Breytingar á aðaluppdráttum:

HNOÐRAVELLIR 50 - HAFNARFIRÐI
AÐALUPPDRÆTTIR

GRUNNMYND LANDNR:204184 FASTANR: 230-4231	HANNAÐ/TEIKN.	GJM/GuM
	YFIRFARIÐ	
	SAMÞYKKT	Guðjón M. Magnússon
	KT.	250377-3209
KVARÐI 1:50 (A1)	REYKJAVÍK	18.3.2016
VERKNR. 16053	TEIKN. NR. A-GU-04	BR.

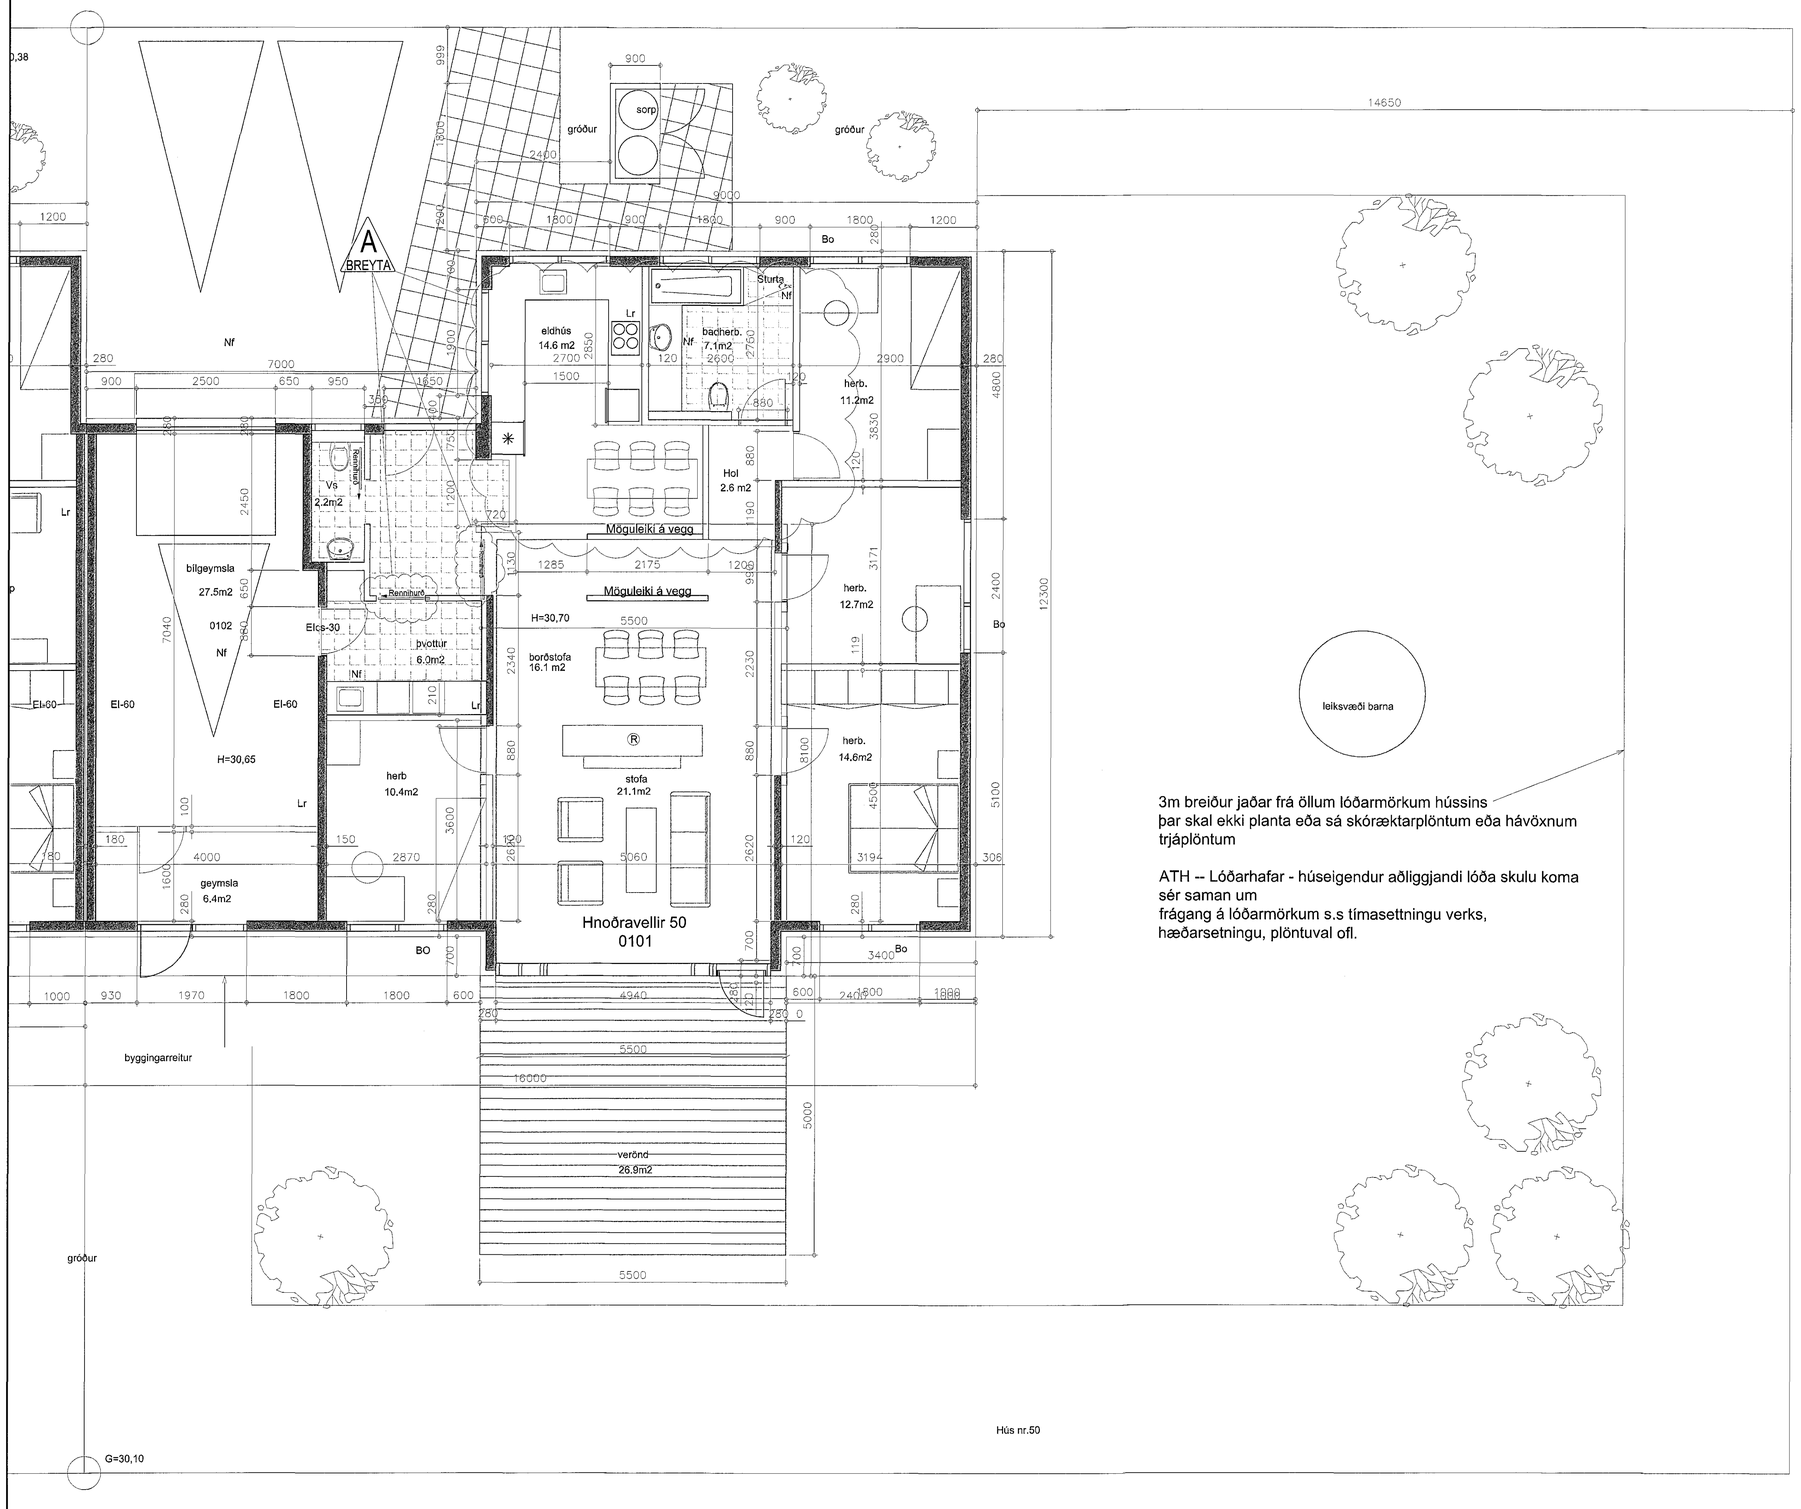
Um er að ræða breytingar á innra skipulagi

Breytingin felur í sér breytingu á staðsetningu léttra veggja við baðherbergi, herbergi, og eldhús ásamt því að hurðum í anddyri og þvottahúsi er breytt úr hefðbundnum hurðum í rennihurðir. Ytra útlit þ.e gluggar, hurðir, klæðningar og annar frágangur utandyra er óbreyttur frá upphaflegum uppdráttum. Allt burðavirki er óbreytt frá upphaflegum uppdráttum. Stærðir, flatarmál og rúmmál er óbreytt.
Allir veggir skulu reistir skv. upprunalegri byggingarlýsingu.

BR.	DAGS.	BREYTING	REIKN.	TEIKN.
A	18.3.2016	Léttir innveggir - innhurðir		GuM
